改善箇所説明図

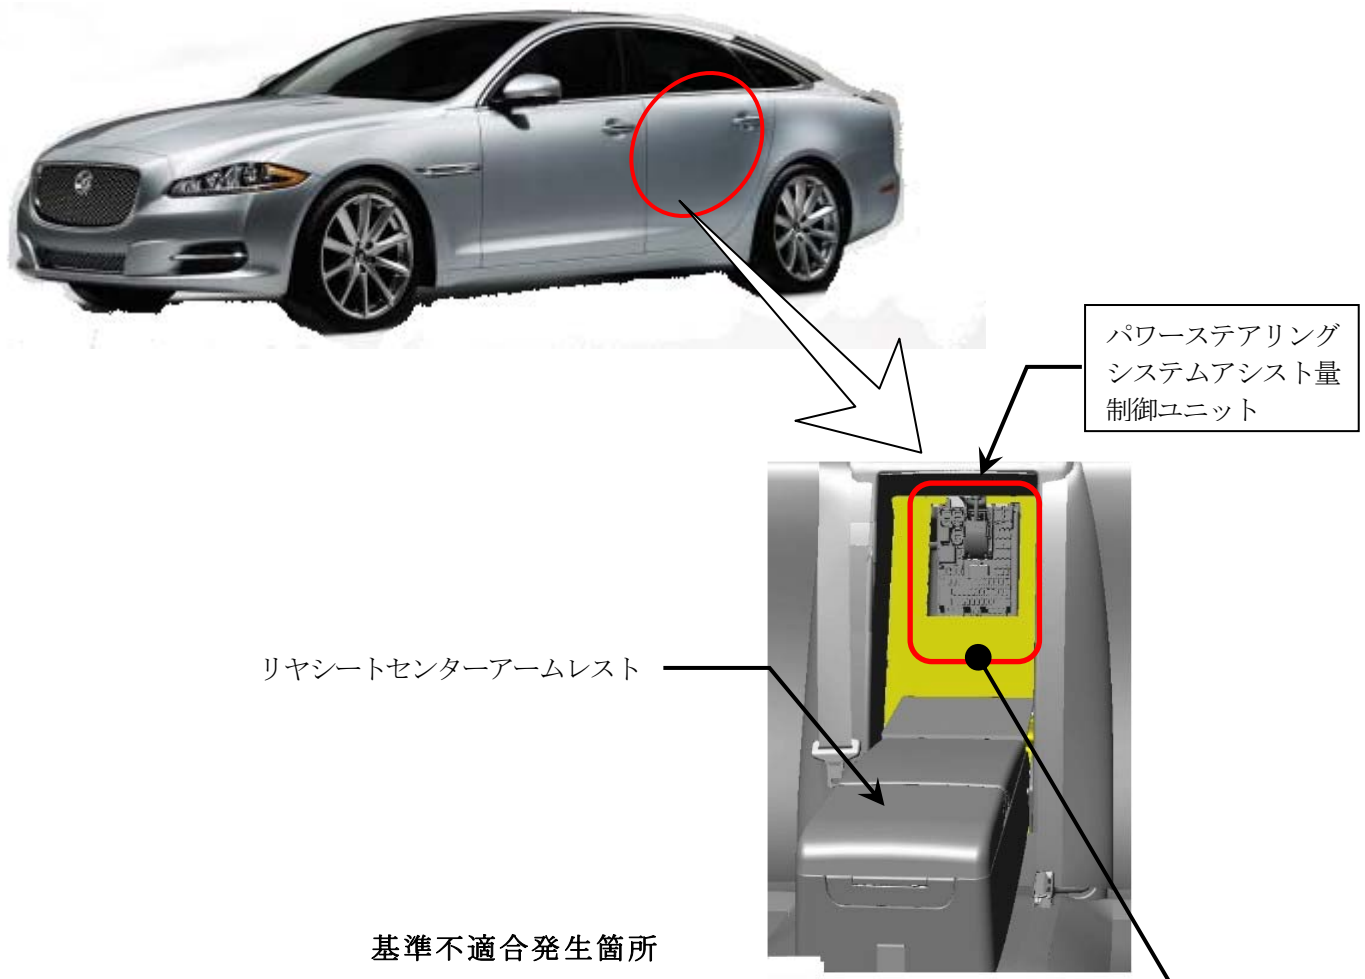
速度感应式パワーステアリングシステムの回路短絡検知ソフトウェアが不適切なため、走行中に回路短絡の誤検知が発生し、パワーステアリングのアシスト量が高速走行用の低アシスト量に固定され、ステアリング操作が困難になるおそれがある。

全車両、回路短絡検知ソフトウェアを対策ソフトウェアに変更する。

識別：左側後ドアヒンジ取り付けボルトに白ペイントを塗布する。
